**Modulo per la presentazione delle osservazioni per i piani/programmi/progetti sottoposti a procedimenti di valutazione ambientale di competenza statale**

**ID: Codice procedura (ID\_VIP/ID\_MATTM): 12691**

**“Progetto di un impianto eolico denominato “Pitigliano” ubicato nei comuni di Pitigliano (GR) e Sorano (GR) costituito da 20 (venti) aerogeneratori di potenza nominale 7,0 MW per un totale di 140,0 MW con relative opere connesse ed infrastrutture indispensabili”**

**Immagine 1. Vincoli ex art. 136 del CBC dal PIT della Regione Toscana e zona approssimativa dove è progettato l'impianto industriale.**

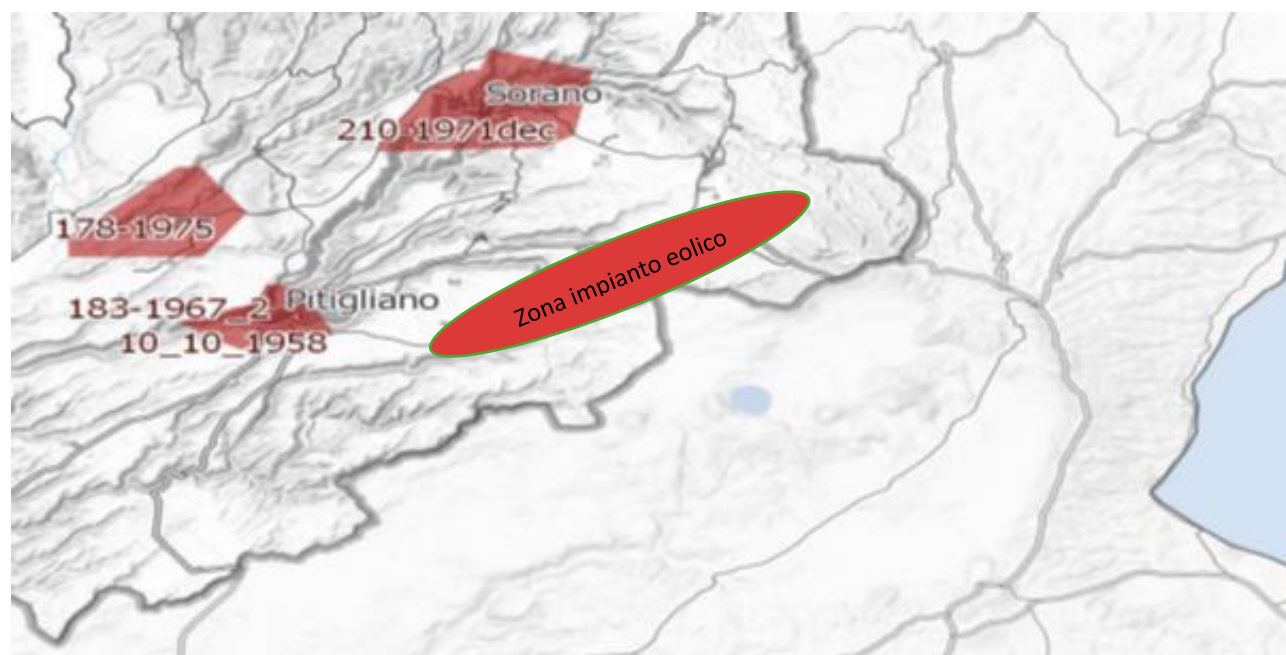
Al contrario si evidenzia che l'impianto eolico industriale citato non solo ricadrebbe con tutti e 20 gli aerogeneratori all'interno delle fasce di rispetto di 3 km di due vincoli paesaggistici di notevole interesse pubblico esistenti nella Regione Lazio e con una parte di essi nel vincolo paesaggistico del Centro abitato di Sorano ( GR) quindi in aree non idonee all'installazione di impianti di energia rinnovabile. Addirittura, alcuni aerogeneratori sarebbero ubicati a poche centinaia di metri dai perimetri dei due vincoli paesaggistici laziali ex art 136 del CBC.

*Inoltre, come sostiene la Proponente parte dell'impianto si verrebbe a trovare a 3,5 km dal centro abitato di Sorano. Infatti, tre degli aerogeneratori WTG 08, 09, 10 sono addirittura all'interno delle fasce di rispetto dei 3 km del suo vincolo paesaggistico di notevole interesse pubblico ex art 136 del CBC. Si evidenzia che così si crea*

un'ulteriore incompatibilità con la tutela del Paesaggio.

**Immagine 3. Cumulo di una parte di impianti eolici, fotovoltaici e geotermici industriali in progettazione ed esistenti intorno all’eolico industriale “Pitigliano”.**

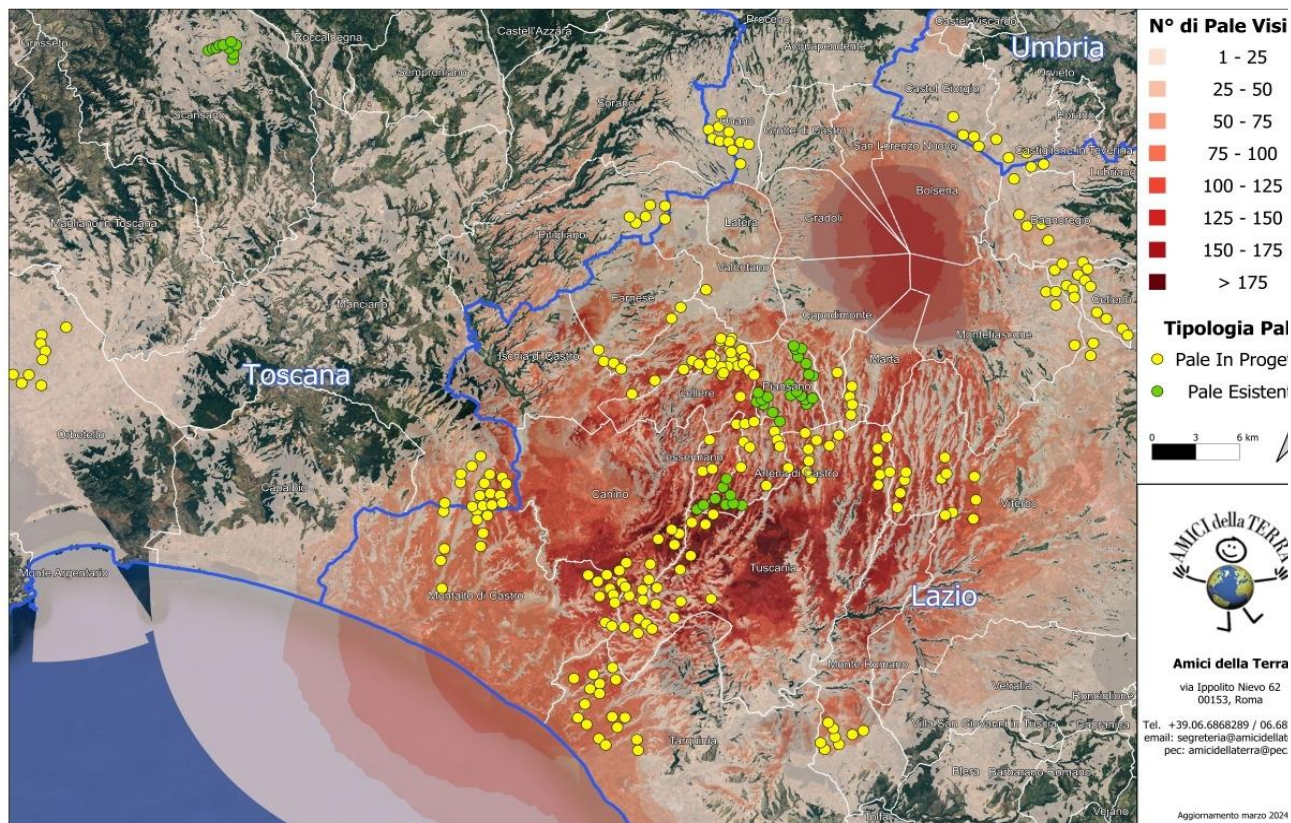
Beni Culturali “*Ambito paesaggistico, geologico e geomorfologico dell’orlo della caldera di Latera ...*” Non vengono nemmeno citati gli impianti eolici in progetto al MASE, il “Rempillo” (6 aerogeneratori) e un altro in verifica amministrativa di 14 aerogeneratori e 72, 6 MW. Ad oggi nei territori di Pitigliano, Sorano e in quello limitrofo potenzialmente potrebbero essere insediati 40 aerogeneratori alti 200 metri e larghi 170. Ma la proponente non cita neanche altri impianti che creerebbero il cumulo e quindi maggiore impatto. Infatti, sul territorio della “Città del Tufo” (Sorano e Pitigliano) impatterebbero anche l’impianto eolico “Montarzo” di Onano con 13 aerogeneratori con le dimensioni ricordate, l’altro eolico industriale nel territorio di Valentano con sette aerogeneratori (stesse dimensioni), gli impianti di Farnese con un minieolico di 3 Torri alte 60 metri già installate in località Poggio del Crognolo e l’impianto eolico industriale “Vallerosa” (7 aerogeneratori alti 200 metri e larghi 158 metri) in procedura VIA presso la Regione Lazio. Inoltre, altri impianti del minieolico già presenti a Valentano, Cellere e Piansano e due progetti eolici industriali con le stesse dimensioni (200 m x 170 m) nel Comune di Ischia di Castro. La valutazione del cumulo non prende neanche in considerazione gli impianti industriali di fotovoltaico e agrivoltaico in progetto a Farnese, Valentano, Ischia di Castro, Cellere. L’impianto geotermico in procedura Via al MASE, progettato nella Caldera di Latera. Quindi è stata effettuata una valutazione del potenziale impatto cumulativo non veritiera a dispetto di quanto affermato dalla proponente che sostiene di aver preso in considerazione uno spazio di 10 km intorno al suo impianto per gli impatti che si creerebbero.

#### **OSSERVAZIONE N.12**

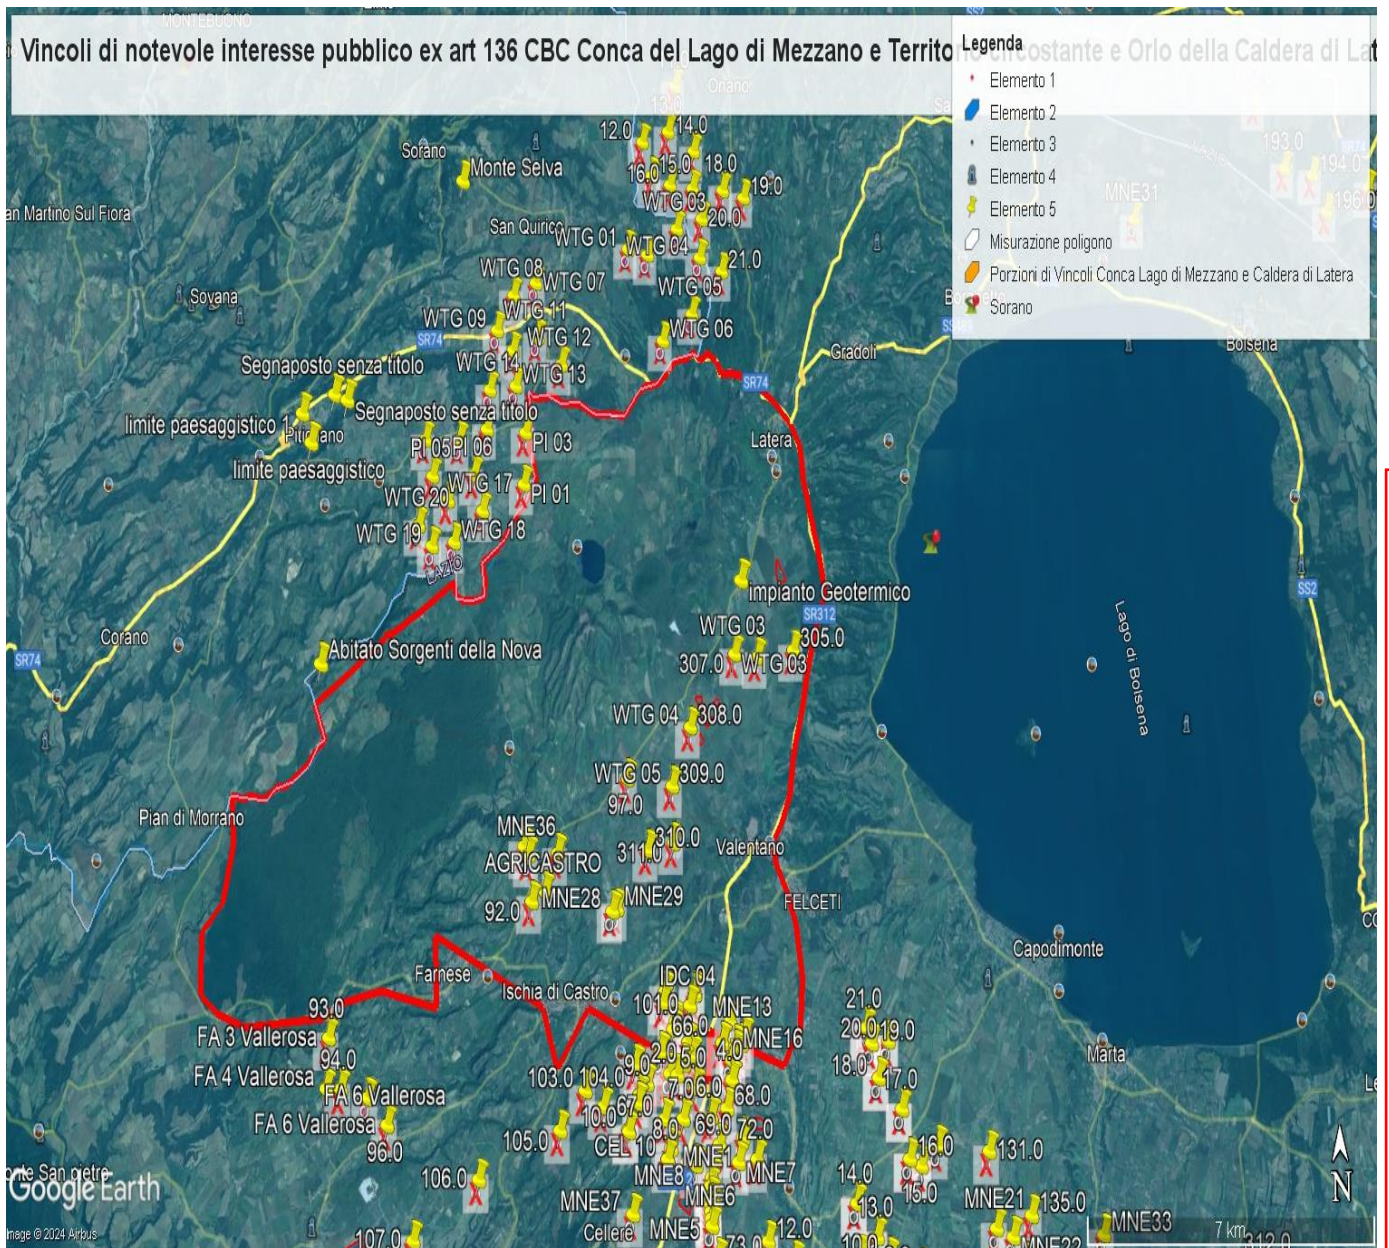
- 1) Lo studio presentato dal proponente nel "Report anemologico" si è basato su dati di parametri meteorologici estratti da un modello di rilevamento virtuale Virtual Met Mast (Vortex ERA - 5 series). Lo studio non riporta che tale modello sia stato validato con misure in sito. Una validazione del modello con misure rilevate sul posto per almeno un anno/ un anno e mezzo dovrebbe essere necessaria per garantire l'accuratezza della produzione energetica stimata.

- 2) Lo studio presentato nel "Report anemologico" riporta valori incoerenti di produzione energetica lorda e netta.
  - a. Nel paragrafo 5.2, Energy calculation, si stabilisce che usando il software Open Wind e il Wake Model Deep Array Eddy Viscosity, la produzione lorda dell'impianto risulta essere di 146,97GWh/anno, la produzione netta 143,59GWh/anno.

**IMMAGINE n. 2** Impianto eolico industriale “Pitigliano” e distanze aerogeneratori dai Vincoli della Conca del Lago di Mezzano...

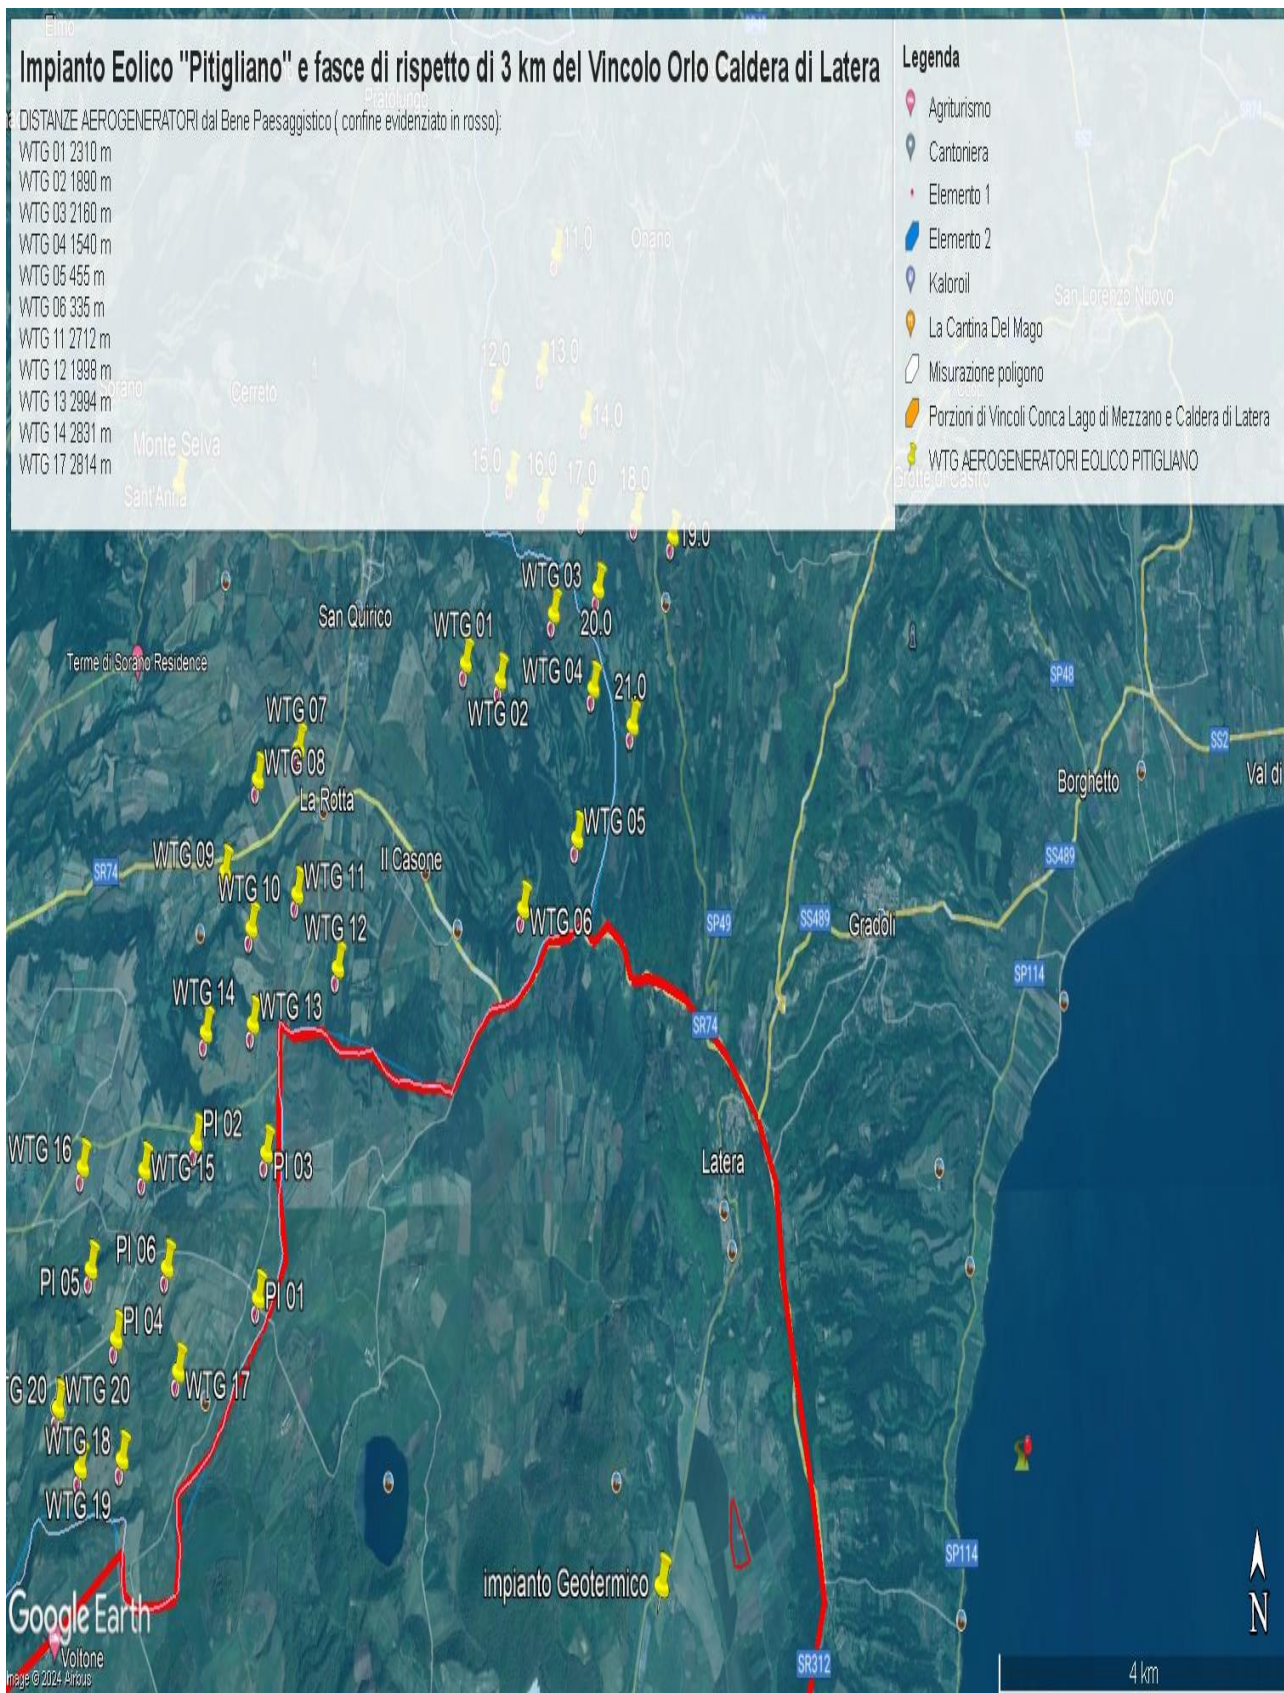
Come è illustrato nell'immagine si ribadisce che l'impianto industriale "Pitigliano" ricade completamente all'interno delle fasce di rispetto dei due vincoli di notevole

interesse pubblico e lambisce quelle di un terzo vincolo e quindi come affermato dal Consiglio di Stato nelle sentenze citate, l'impianto è insediato in area non idonea ai sensi dell'art. 20 comma 8 lettera c quater del D.Lgs. n. 199/2021 e ss.mm.ii al contrario di quanto sostiene la proponente.

**IMMAGINE n. 3 Impianto eolico industriale "Pitigliano" e distanze aerogeneratori dai Vincolo "Orlo della Caldera di Latera.**

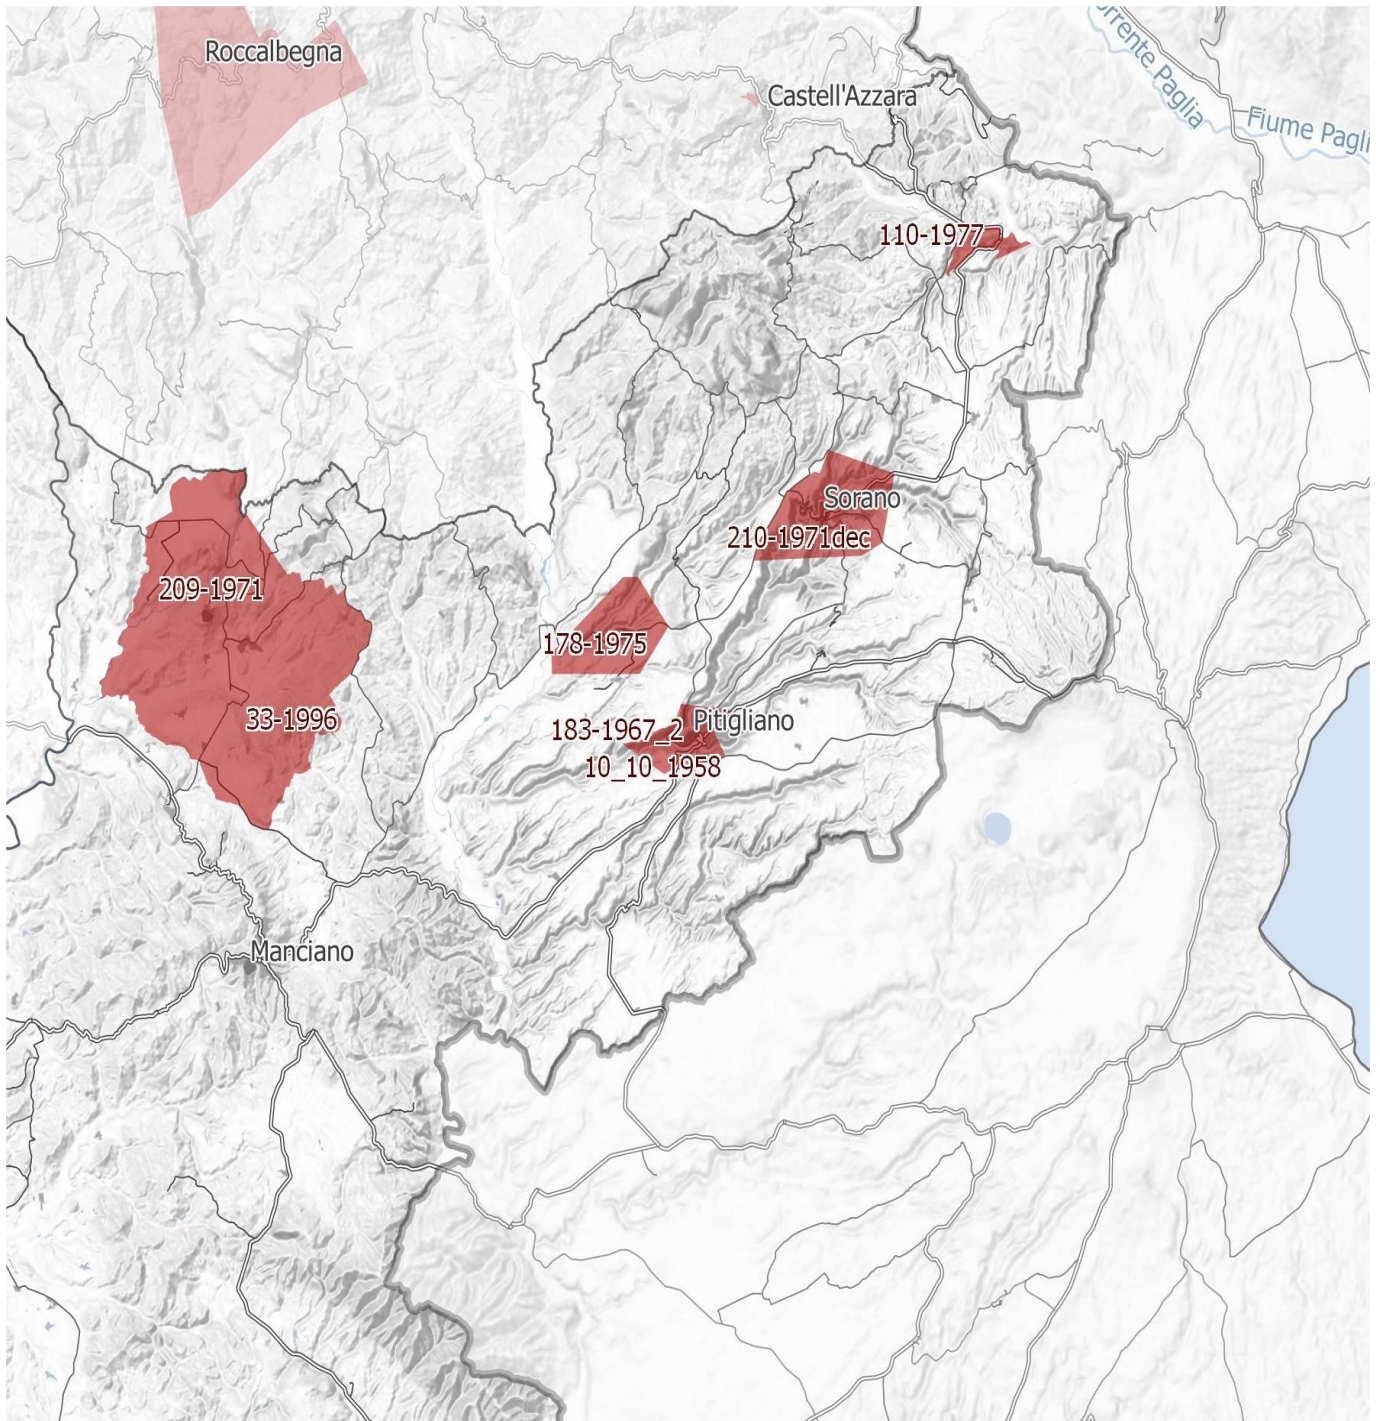
Concludendo, si evidenzia ancora che la proponente non effettuando la procedura prevista dalla Parte III delle Linee Guida nazionali ha ignorato un vincolo paesaggistico di notevole interesse pubblico istituito con un provvedimento del Segretariato regionale del Ministero della Cultura per il Lazio che ha emanato il Decreto di dichiarazione di notevole interesse pubblico n. 22 del 15.02.2024 ai sensi e per gli effetti dell'art. 136, co. 1, lett. c) e d) del decreto legislativo 22 gennaio 2004, n. 42, "Ambito paesaggistico, geologico e geomorfologico dell'orlo della caldera di

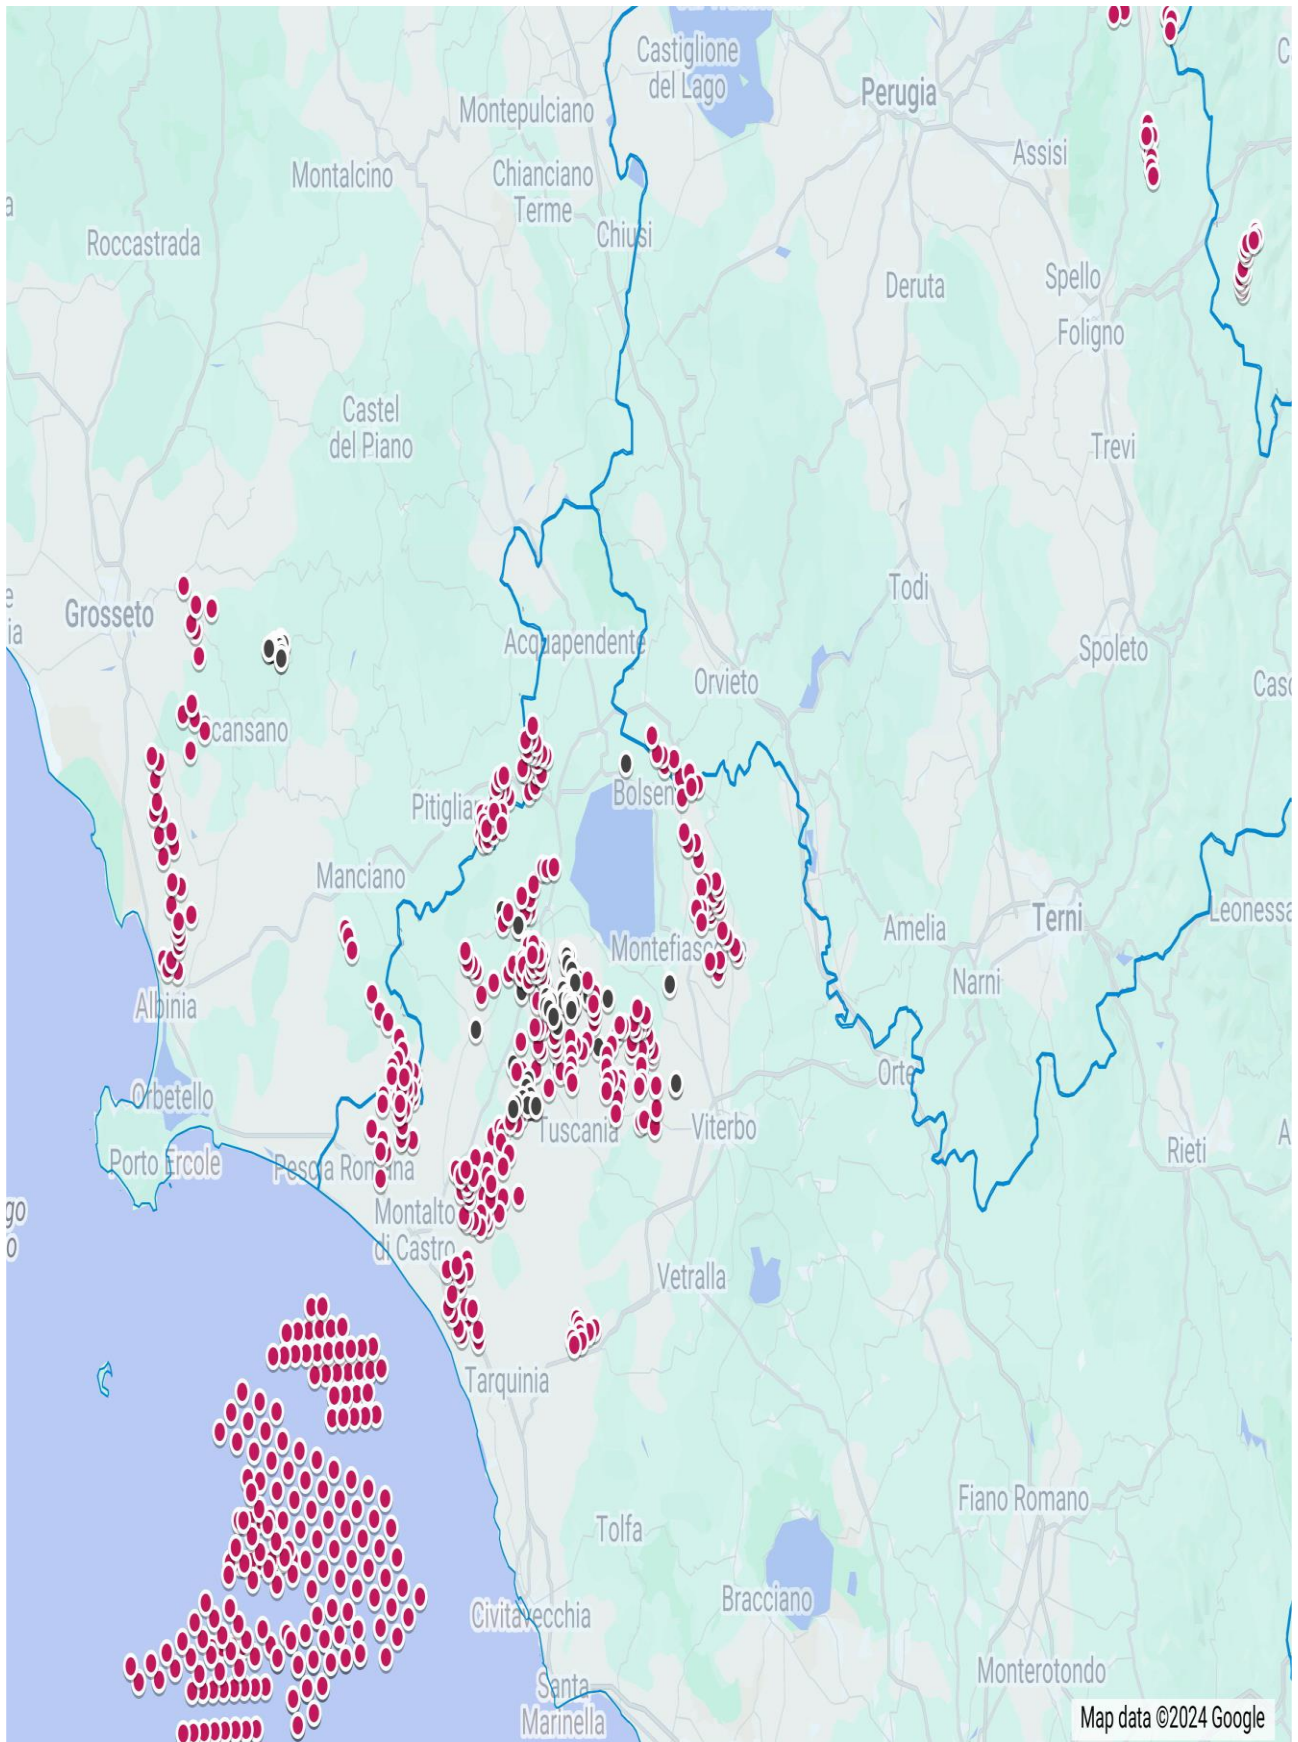
**IMMAGINE n. 4** Si evidenzia che i tre aerogeneratori WTG 07, WTG 08 e WTG 09 impattano con il vincolo paesaggistico di notevole interesse pubblico del Centro Storico di Sorano. Il WTG 07 si troverebbe a 2828 m, WTG 08 2504 e WTG 09 2990. Il cavidotto dell'impianto invece impatta in buona parte del Vincolo paesaggistico ex art. 136 del CBC del Centro Storico di Pitigliano.
